**कार्यालय**  
**प्रभागीय वनाधिकारी, अल्मोड़ा वन प्रभाग, अल्मोड़ा**

**विषय —** जनपद अल्मोड़ा के विधानसभा क्षेत्र सोमेश्वर के अन्तर्गत रौलाखरक तिनगेर तक मोटर मार्ग के निर्माण हेतु 1.925 है० वन भूमि का गैर वानिकी कार्यों हेतु लोक निर्माण विभाग को हस्तान्तरण।

Name of Project : Rolakharak-Tinger motor Road Length-3.00KM

## DIGITAL MAP (Compensatory Afforestation)

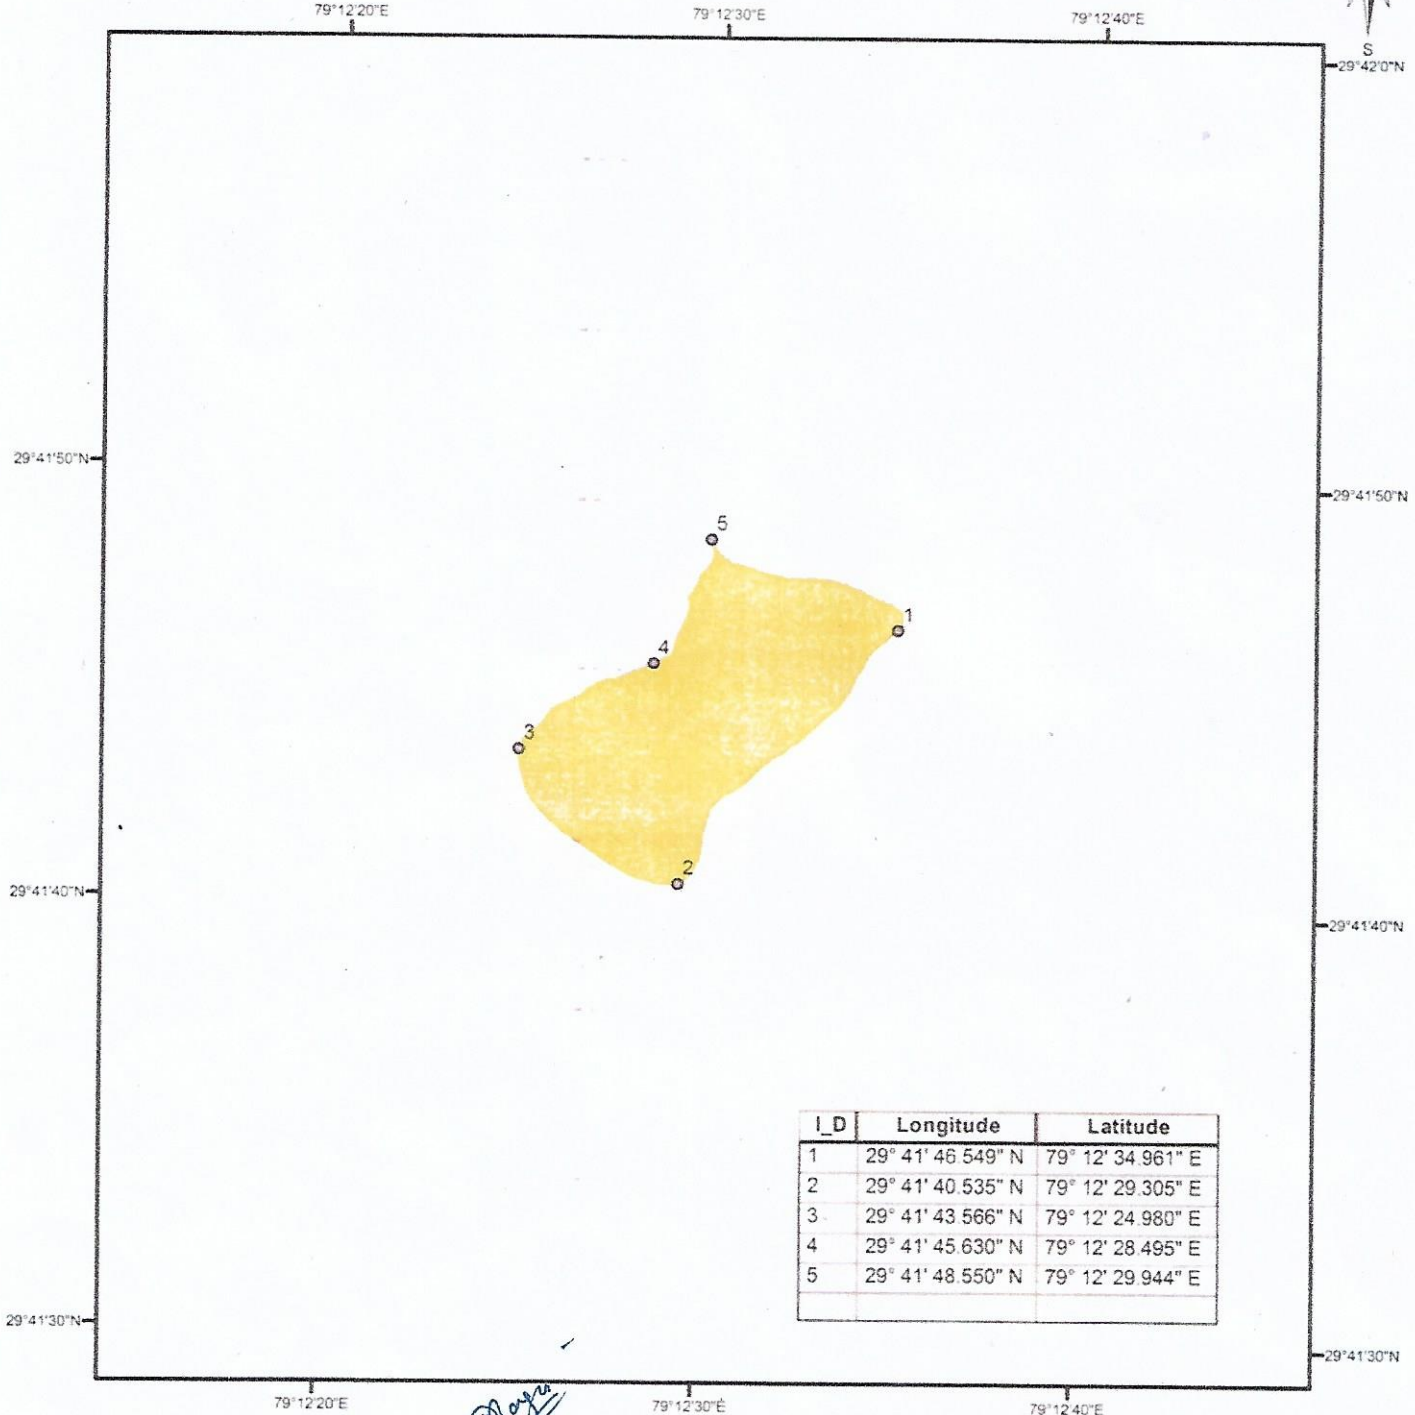
क्र. सं.	आपत्ति	निराकरण
1	As per DSS analysis of CA area it is found that KML file of 3.20 ha is found uploaded in place of 3.85 ha, out of which 2.00 ha area is falling in MDF proposed in civil and soyam land. State Government may upload KML file of 3.85 ha and submit the plantation scheme in lieu of area falling in MDF.	प्रस्तावक विभाग द्वारा अवगत कराया गया है कि उक्त मोटर मार्ग के क्षतिपूरक वृक्षारोपण हेतु ग्राम चौना, त० व जिला अल्मोड़ा में ३.८५० है० भूमि चयनित कर ली गयी है। क्षतिपूरक वृक्षारोपण प्रपत्र पार्ट १ के एल० सैक्शन में अपलोड कर लिये गये हैं।
2	Working plan details area incomplete and incorrect at para 5 of Part II State Government may provide correct information in this regard	आपत्ति का निराकरण ऑनलाईन कर दिया गया है।
3	Details filled at para 7 Part II regarding found incorrect. State Government may provide the correct information against para 7. Part II Le. "Approximate distance of the proposed site for diversion from boundary of forest (in km.)	प्रस्तावित मोटर मार्ग आरक्षित वन क्षेत्र से होकर गुजरता है, जिस कारण वन भूमि से दूरी ० अंकित की गयी है, जोकि सही है।

9	Geo-referenced digital map of CA area uploaded at para L. and 13 of Part I & II respectively not authenticated by DFO. State Govt. may submit/upload the original copy of digital map of the area proposed for CA duly authenticated by DFO.	जियो रिफरेंस मैप में अधोहस्ताक्षरी द्वारा हस्ताक्षर कर पुनः प्रेषित किया जा रहा है।
10	For calculation of quantity of muck likely to be generated, the width of road is taken as 3.00 m instead of 6.00m which has resulted into underestimation of muck, State Government may submit the correct and complete muck disposal plan taking the width of road as 6.00m.	प्रस्तावक विभाग द्वारा अवगत कराया गया है कि मलवा उत्पादन की गणना 6 मी0 चौड़ाई में करते हुये मलवा निस्तारण योजना पार्ट 1 के अतिरिक्त सूचनाओं के बिन्दु सं0 54 में अपलोड कर ली गयी है।
